**Avis de la Mission régionale d'autorité environnementale
de la région Nouvelle-Aquitaine sur le projet de mise en
compatibilité du plan local d'urbanisme
de Rion-des-Landes (40) dans le cadre d'un projet éolien**

n°MRAe 2016ANA46

Dossier PP-2016-725

Porteur du Plan : Communauté de Communes du Pays Tarusate
Date de saisine de l'Autorité environnementale : 30 septembre 2016
Date d'avis de l'Agence régionale de santé : 16 novembre 2016

Mouvements hivernaux des grues cendrées (en vert) et localisation du site prévu (en rouge)

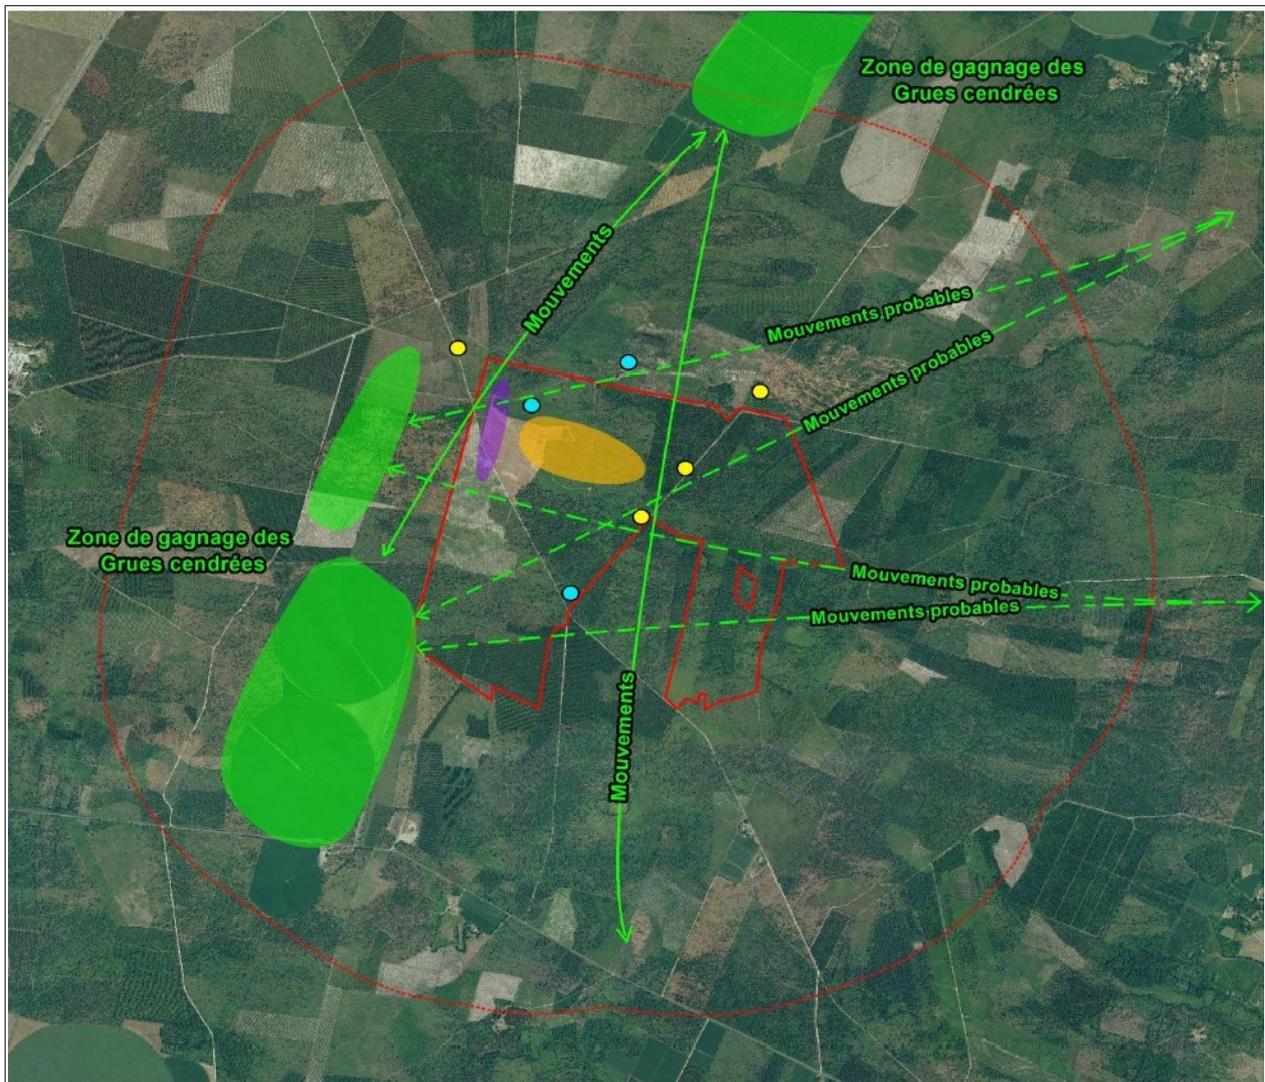
En matière d'avifaune migratrice, le rapport de présentation indique que « *le site est placé sur un couloir important de migration à proximité du littoral et de la réserve nationale d'Arjuzanx* », notamment pour la migration des populations de Grue cendrée qui utilisent de manière importante cet axe migratoire lors de leur migration d'automne, puisque le site d'Arjuzanx peut en accueillir jusqu'à 20 000 à cette occasion. Cette espèce, protégée au titre de l'annexe I de la directive « Oiseaux » et de la loi de 1976 sur la protection de la nature, présente une très forte sensibilité aux projets éoliens en raison de ses caractéristiques de vol. De plus la proximité du site d'Arjuzanx et l'implantation sur les trajectoires d'envol dans la poursuite de la migration, augmentent de façon forte la sensibilité générale aux projets éoliens.

La période d'hivernage est moins propice aux mouvements de différentes aviaires, à l'exception des grues cendrées empruntant ce secteur qui constitue une zone d'alimentation pour cette espèce, entre les zones de gagnage et les zones de repos.

Les impacts sur l'avifaune migratrice sont, quant à eux, estimés comme moyens, au regard de la topographie du site, qui ne conduit pas à un effet de « canalisation », et de l'estimation de la rareté des épisodes de dangers de collision, eu égard aux conditions de vols favorisées par les grues cendrées, espèce migratrice la plus contactée sur le site de projet. L'Autorité environnementale relève que le rapport de présentation identifie les très nombreux mouvements de cette espèce en période hivernale dans le cadre de déplacements entre sites « dortoirs » et sites de nourrissage, mouvements traversant l'emprise du projet de part en part et pouvant concerner un nombre important d'animaux potentiellement exposés à un risque très significatif de collisions avec les éoliennes. L'impact indiqué comme d'importance moyenne n'apparaît pas étudié avec une précision suffisante et semble vraisemblablement sous-estimé.
